Bauvorhaben: **Sanierung und Erweiterung Otto-Pankok-Schule**  
Van-Bock-Strasse 81  
45468 Mülheim an der Ruhr

Bezeichnung: **Positionsplan - Bestand A1 und A2**  
Decke über dem 4. Obergeschoss

Gezeichnet: mm	Maßstab: 1:100	Projekt-Nr.: T-161123	Blatt-Nr.: A/P06 b	Index
Datum: 04.04.2019	Blattgröße: A1

# Decke über dem 4. Obergeschoss

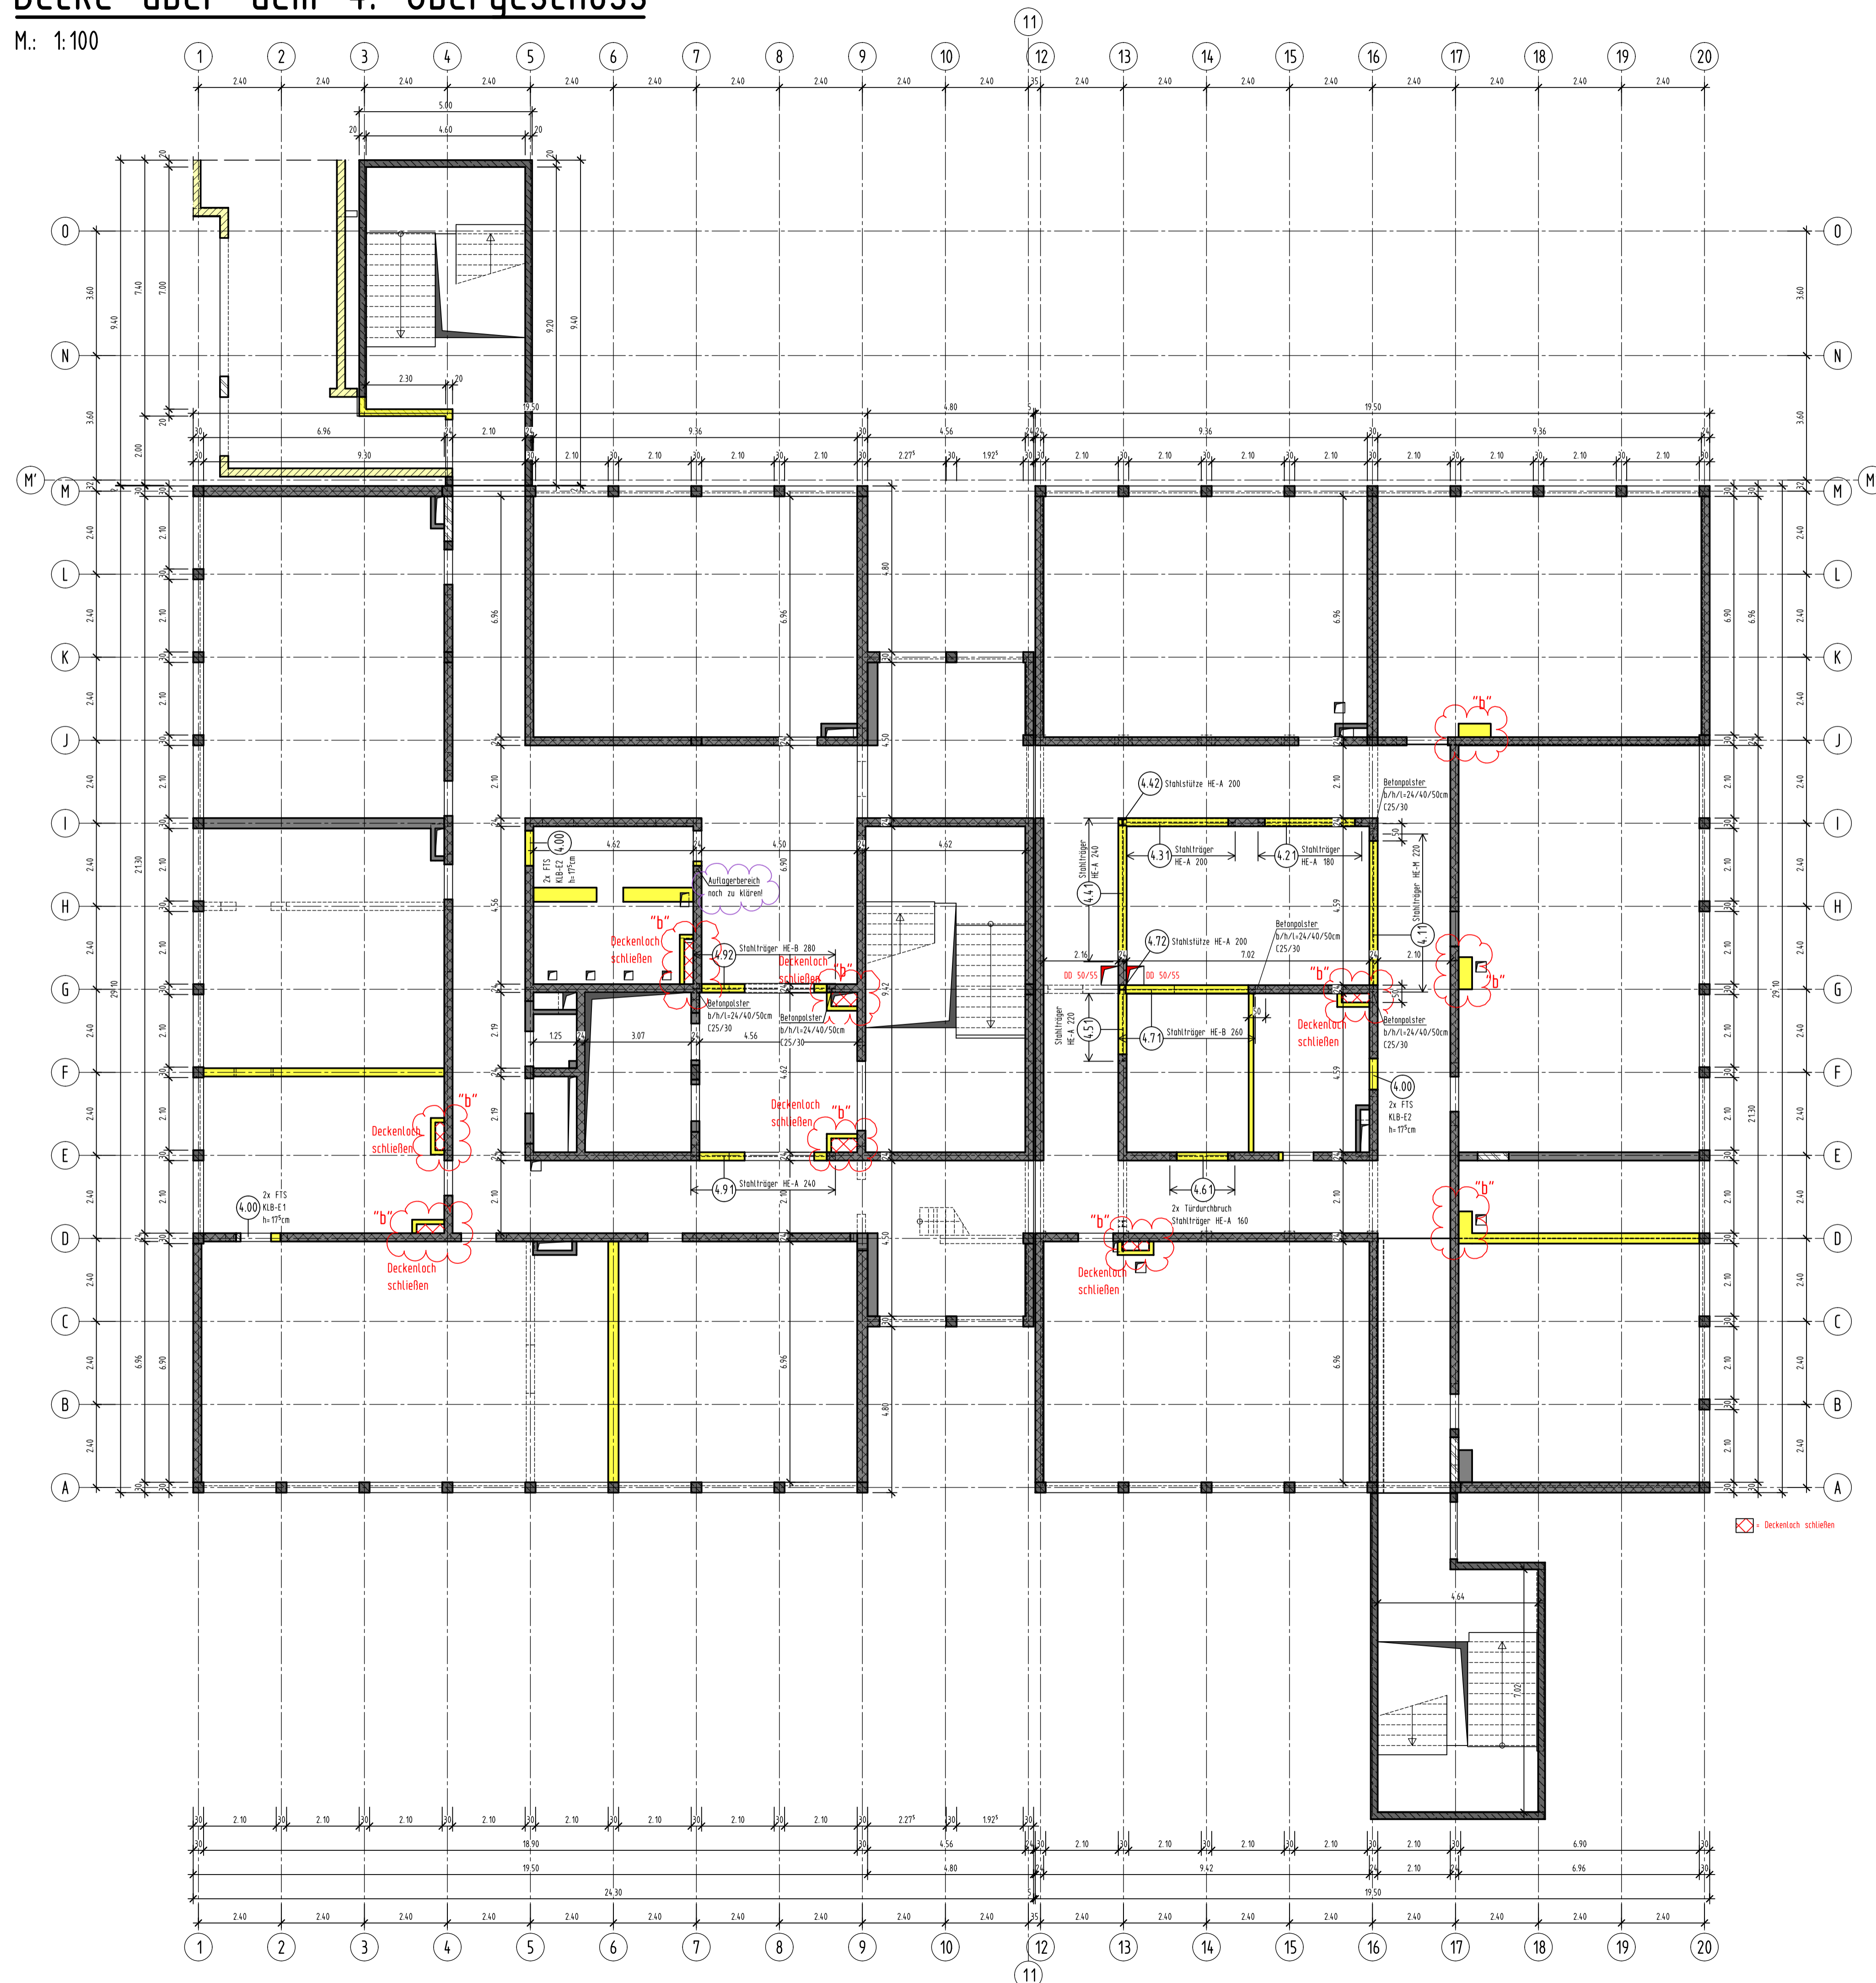
b	Öffnungen vergrößert, Bestandswände zum Abbruch und Öffnungen verschließen, Treppenhau (Achse A) ergänzt (siehe Wolke "b")	04.06.2020	cs
a	Stahlträger und FTS über neuer Öffnung, Betongeläster neu (siehe Wolke "a")	12.12.2019	ao
Index:	Änderungen:	Datum:	Name:
